室内 X 射线探伤项目

环境影响报告表

附件 12 专家意见及修改索引

专家意见修改说明

图 11-1 (a) 探伤室辐射影响核算关注点及辐射路径示意图

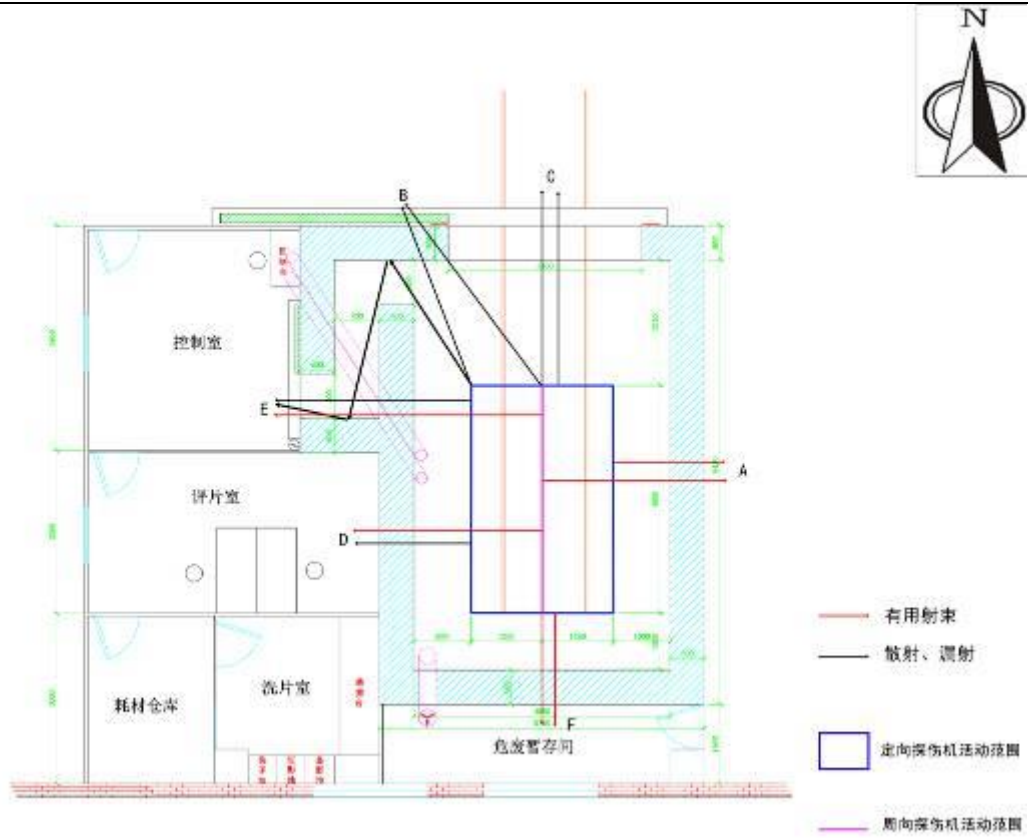
2. 核实辐射工作人员和公众人员年附加有效剂量的理论估算，图 11-1(a) 辐射路径图未考虑反射？

修改说明：已在报告中核实辐射工作人员和公众成员的年附加有效剂量的理论估算；图 11-1(a) 北侧墙体已考虑打在工件上的一次散射及漏射，其路径与漏射路径近似一致。

附图6 本项目探伤室平面布置图

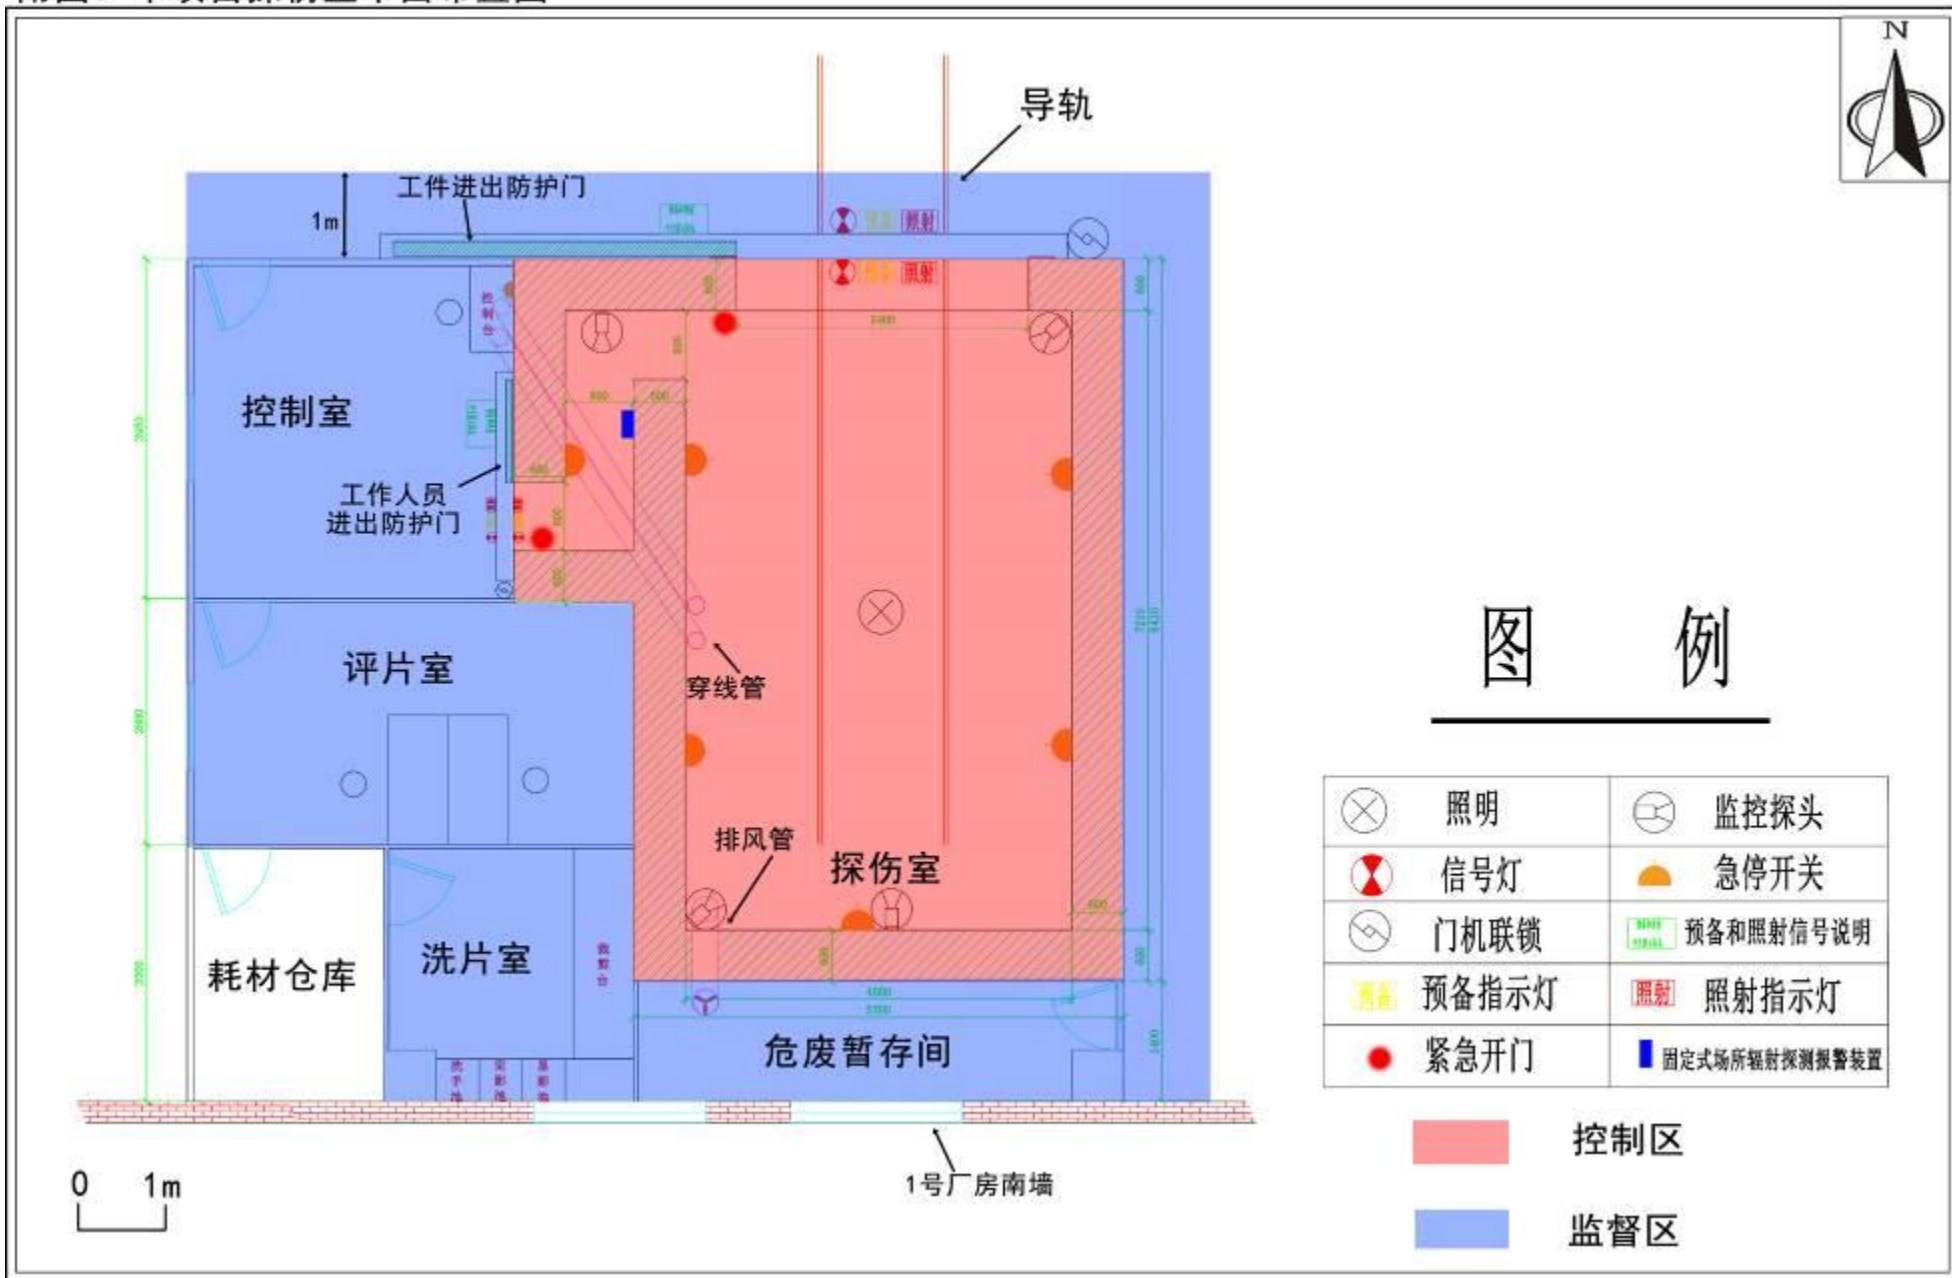
2. 根据《电离辐射防护与辐射源安全基本标准》、《工业探伤放射防护标准》(GBZ117-2022) 中对防护安全的要求：应对辐射工作场所实行分区管理，补充分区划分的内容及图示；

修改说明：P29：根据《电离辐射防护与辐射源安全基本标准》(GB18871-2002) 及《工业探伤放射防护标准》(GBZ117-2022) 中规定，“应把辐射工作场所分为控制区和监督区，以便于辐射防护管理和职业照射控制。应把需要和可能需要专门防护手段或安全措施的区域定为控制区，以便控制正常工作条件下的正常照射或防止污染扩散，并预防潜在照射或限制潜在照射的范围。应将下述区域定为监督区：这种区域未被定为控制区，在其中通常不需要专门的防护手段或安全措施，但需要经常对职业照射条件进行监督和评价。”公司拟将探伤室内部设置为控制区，并在控制区的进出口以及其他适当位置设立醒目的电离辐射警告标志，并给出相应的辐射水平和污染水平的指示；拟将探伤室西侧配套的控制室、洗片室、评片室、探伤室南侧的危废暂存间、探伤室北墙外 1m、控制室北墙外 1m 以及探伤室东墙外 1m 范围内等区域划分为监督区，在监督区入口的适当地点设立表明监督区的标牌并在无明确边界地面画黄实线进行标识。项目分区示意图见附图 6。
